## Změnový list

**Projekt: „Zajištění kapacity a kvality SV Pardubice“  
Podprojekt 1 - III. Část Intenzifikace ÚV Hrobice**

<b>Číslo smlouvy:</b>	62/20/SOD
<b>Číslo změnového listu:</b>	1/8
<b>Název změnového listu:</b>	Doplnění I – profilů pro technologické potrubí na propojovací lávce mezi objekty SO 01 a SO 02
<b>Datum:</b>	09/2022
<b>Identifikační číslo EIS:</b>	CZ. 05.1.30/0.0/0.0/17_081/0010874
<b>Název smlouvy:</b>	Zajištění kapacity a kvality SV Pardubice
<b>Smluvní strany:</b>	
<b>Objednatel:</b>	Vodovody a kanalizace Pardubice, a.s. Teplého 2014 530 02 Pardubice
<b>Zhotovitel:</b>	Společnost ÚV Hrobice Vážní 456 Hradec Králové, 503 14

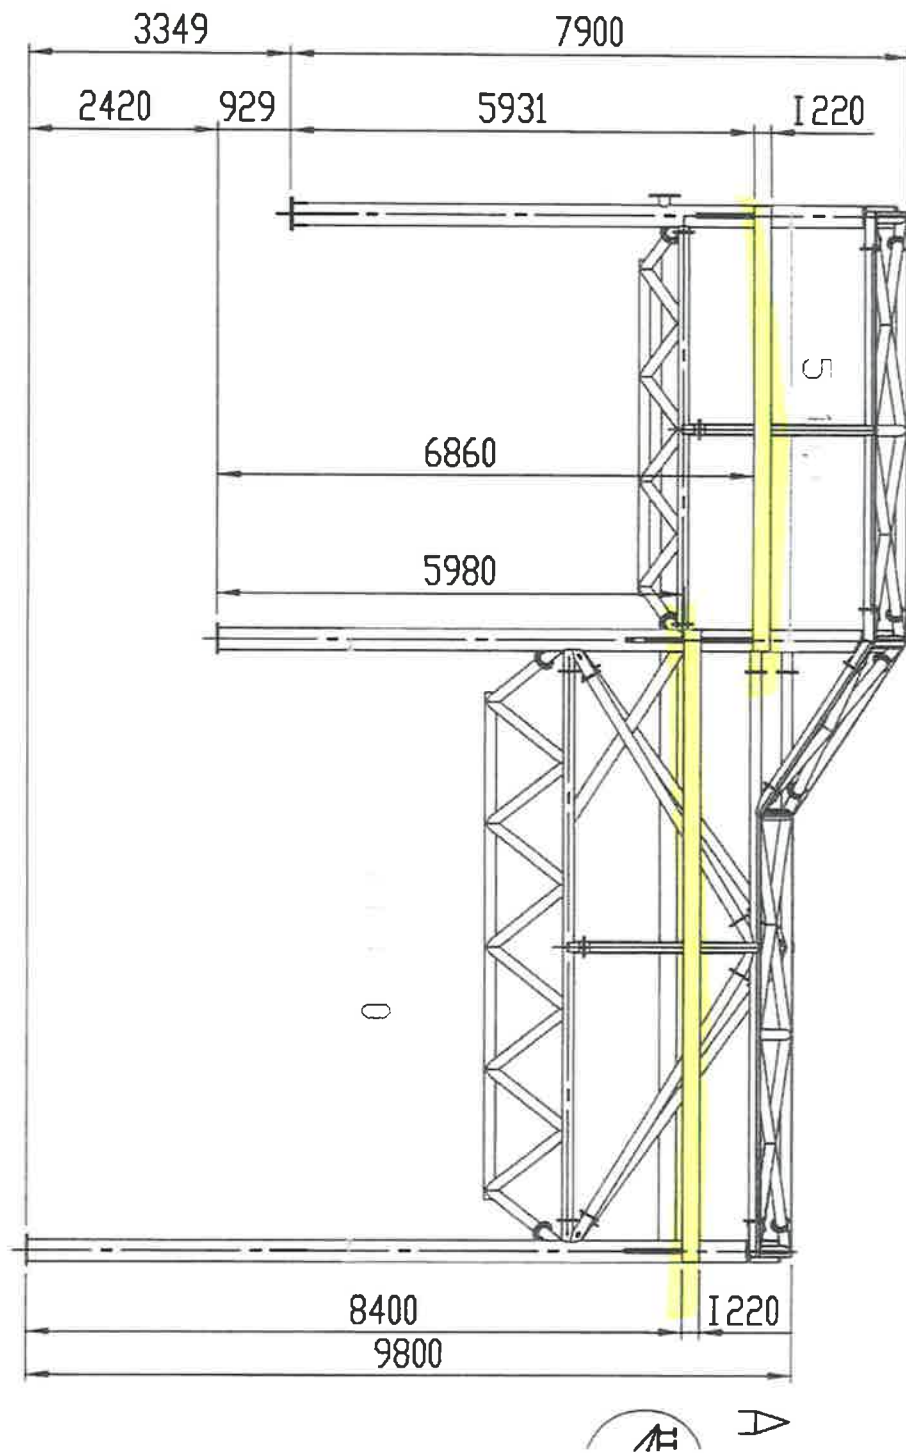
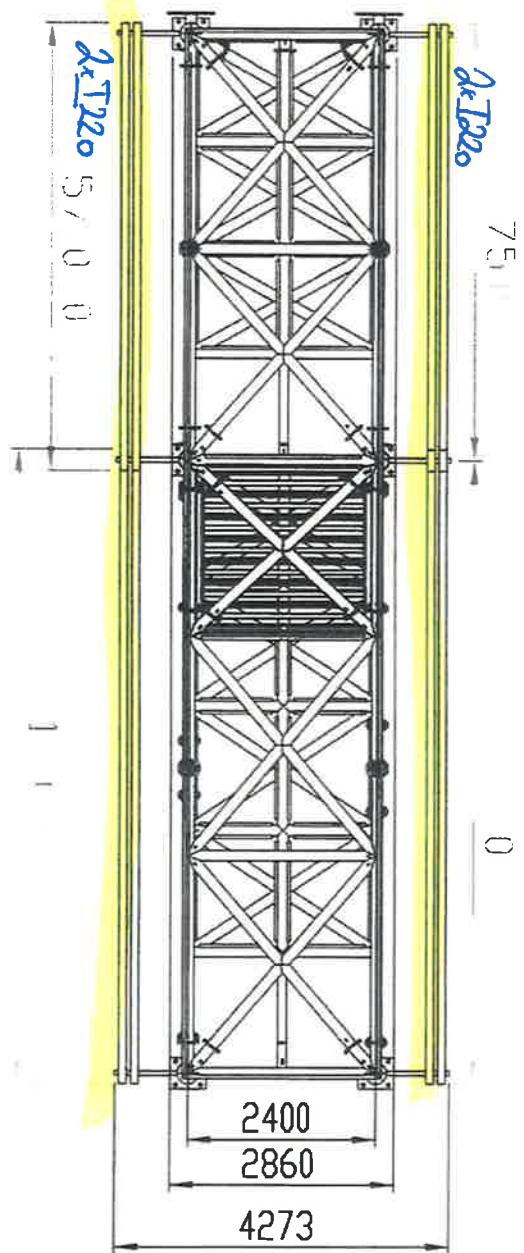
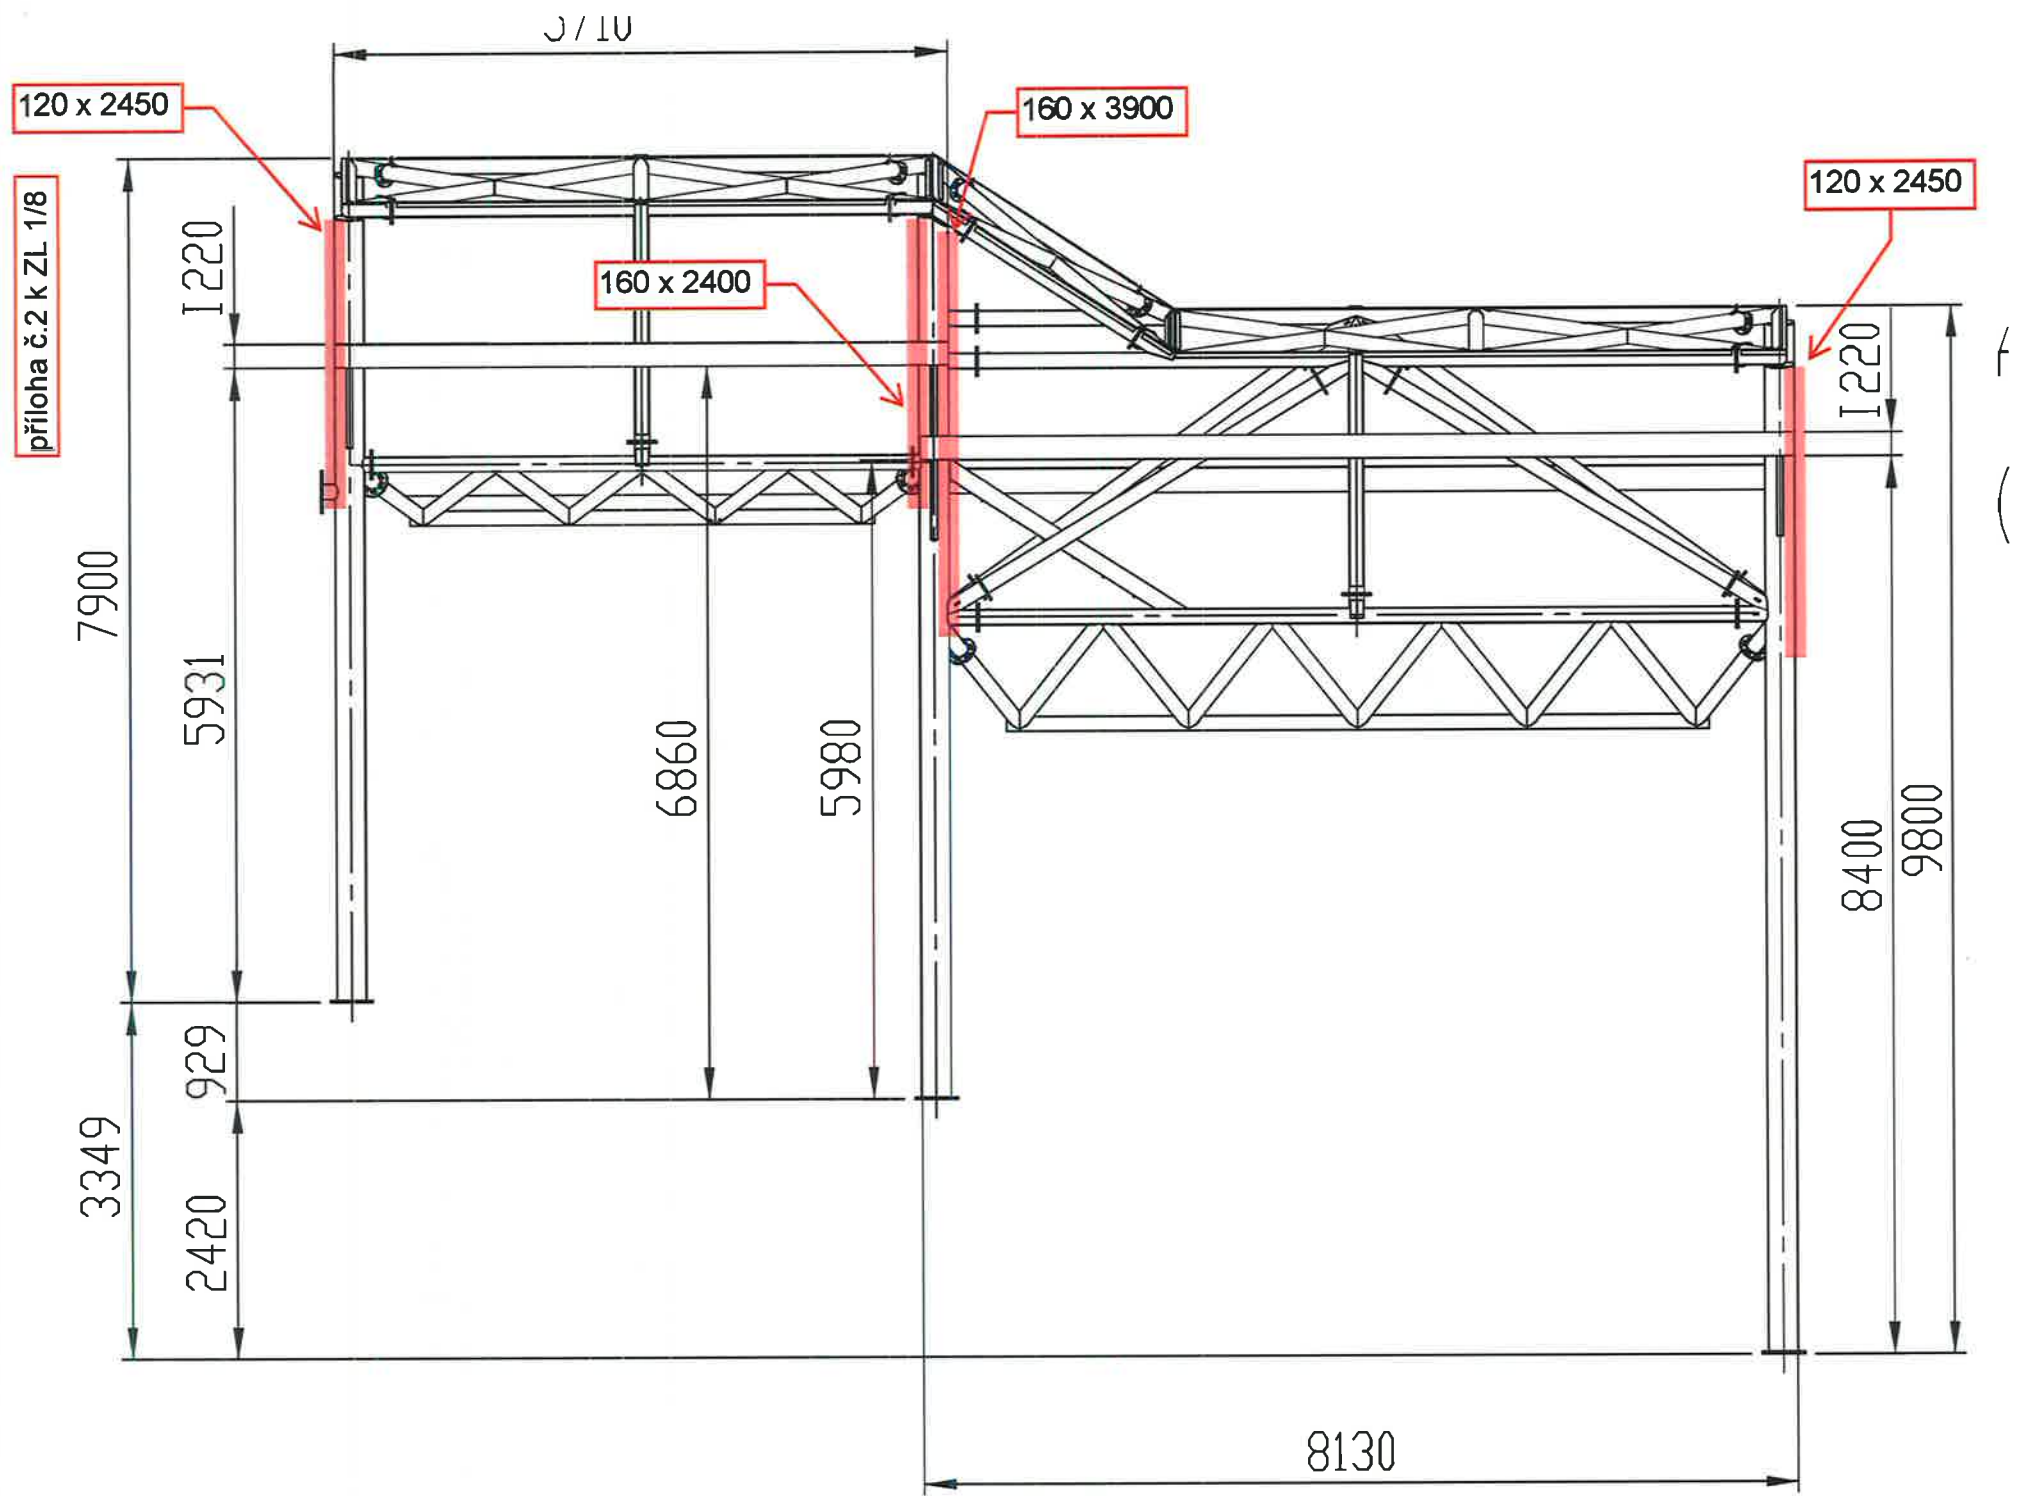
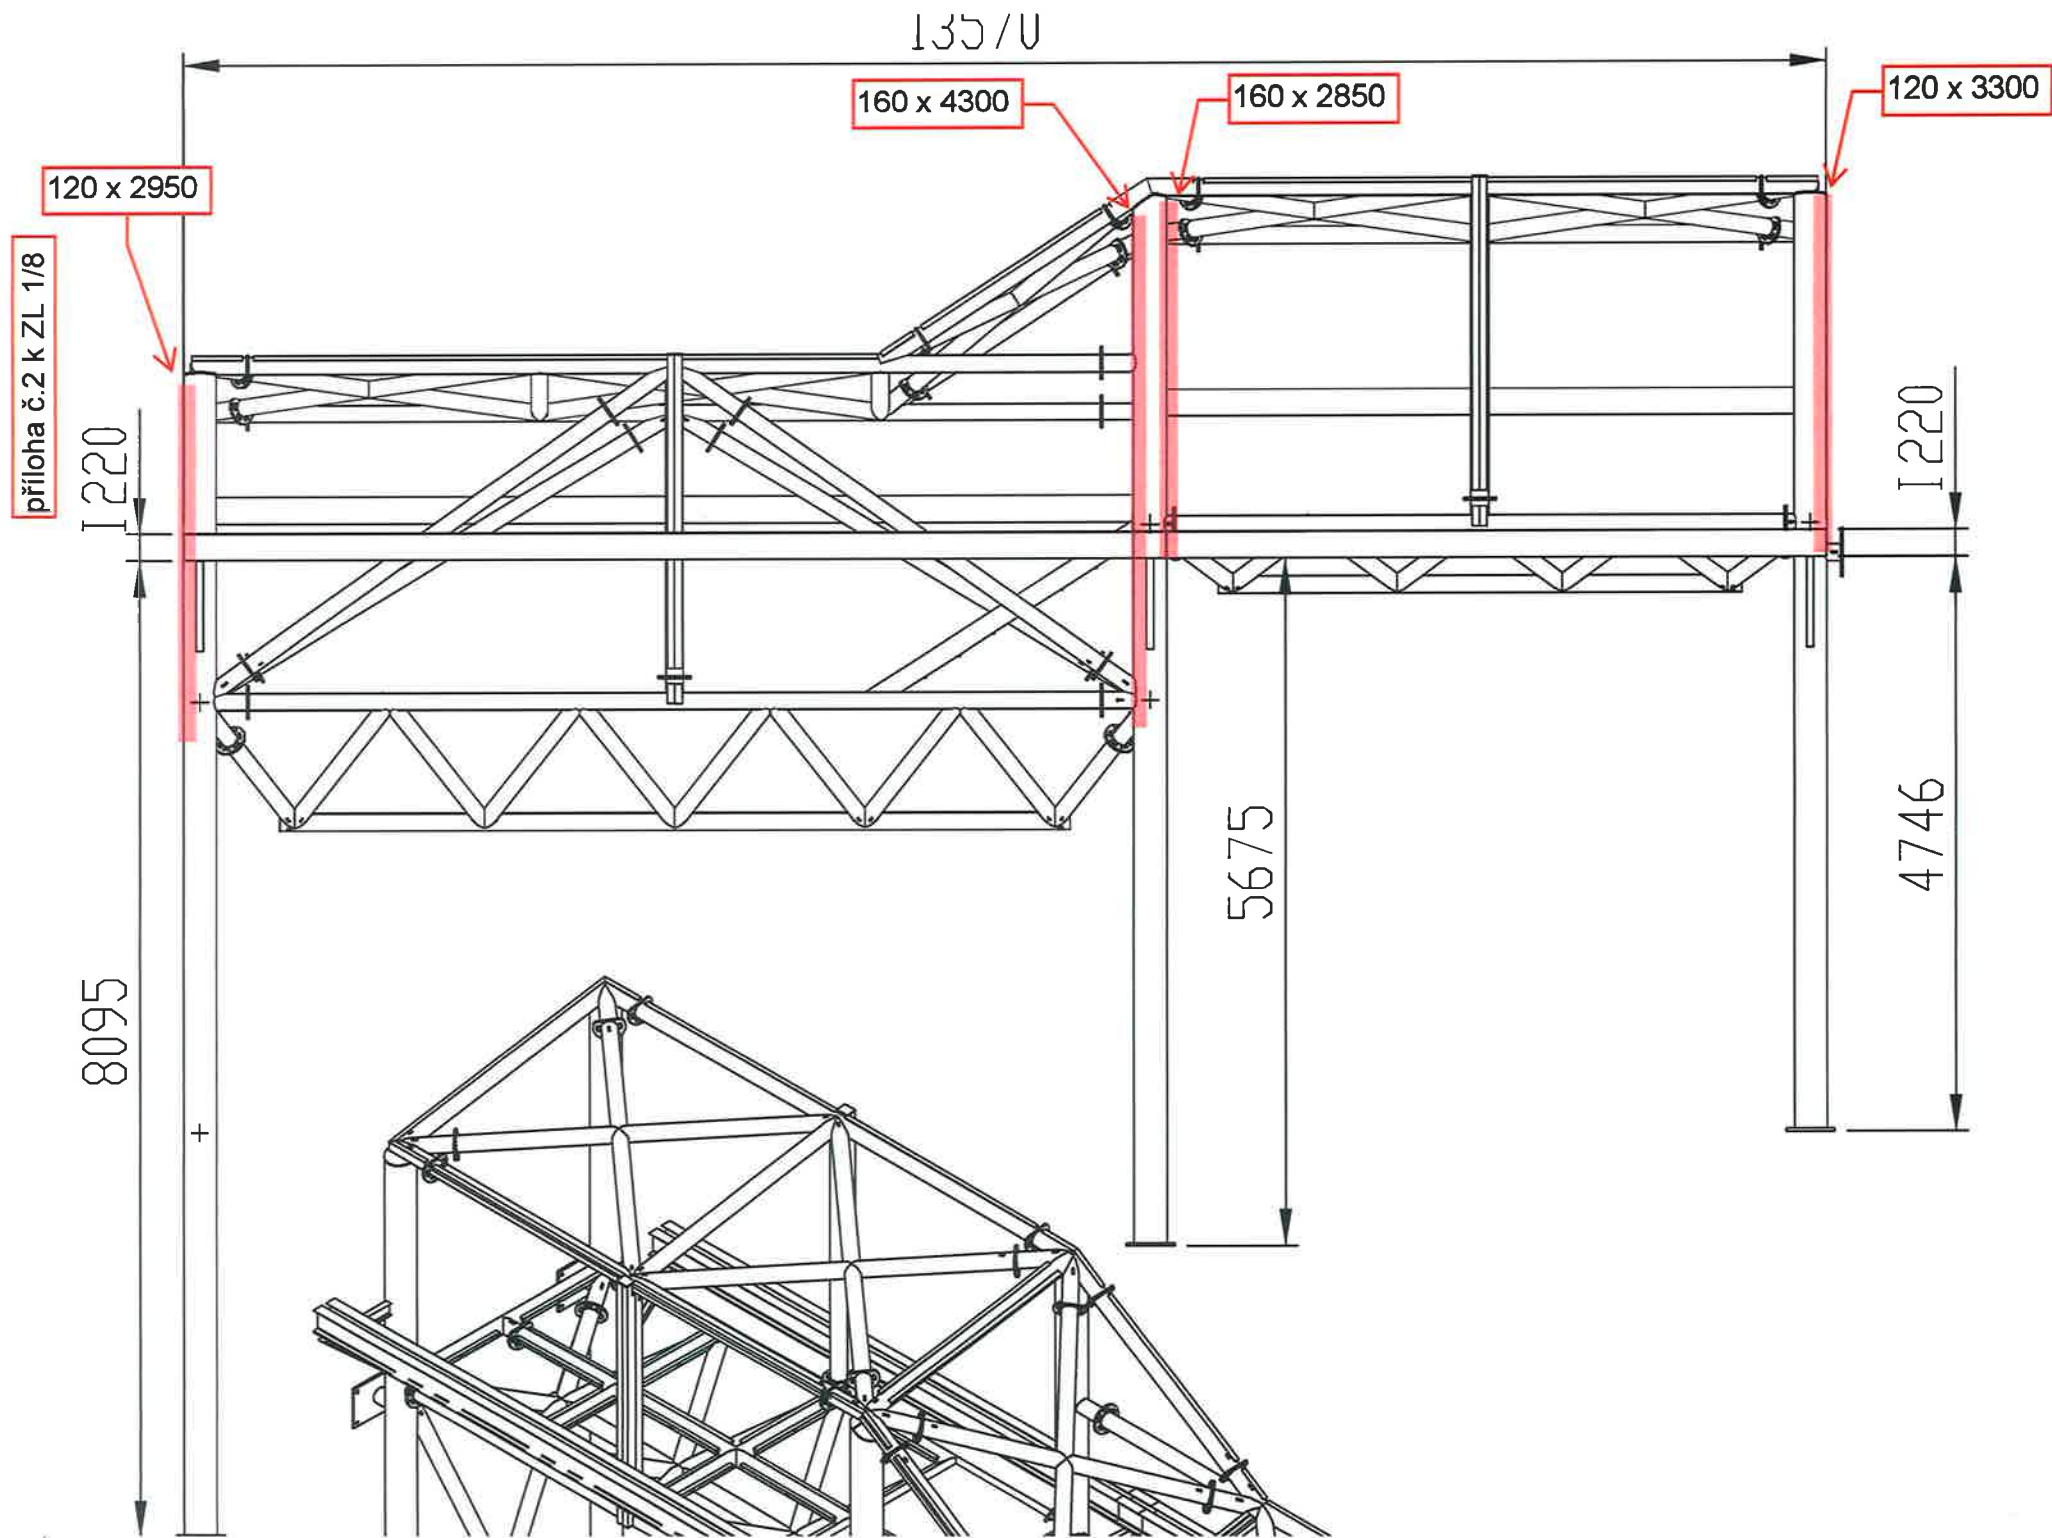
Doplnění podélných I-profilů 220 a konzolí I-profilů 160 v nerez provedení

I-profil 220 (nosníky pro potrubí)

Plochý profil 60x10, dl. 40mm (propojení I 220 mezi sebou)

Plech tl. 3 mm (doplnění plechů pro kotvení sendvičových panelů)

ZL řeší nutné doplnění nosných profilů pro potrubí z hlediska požadavků PBŘ aktualizovaného v průběhu stavby, kde vznikl požadavek na požární odolnost ocelové konstrukce krčku, jelikož byl zařazen do samostatného PÚ. Nosné profily musely být přeřeseny, aby ocelová konstrukce splňovala nové požadavky PBŘ.
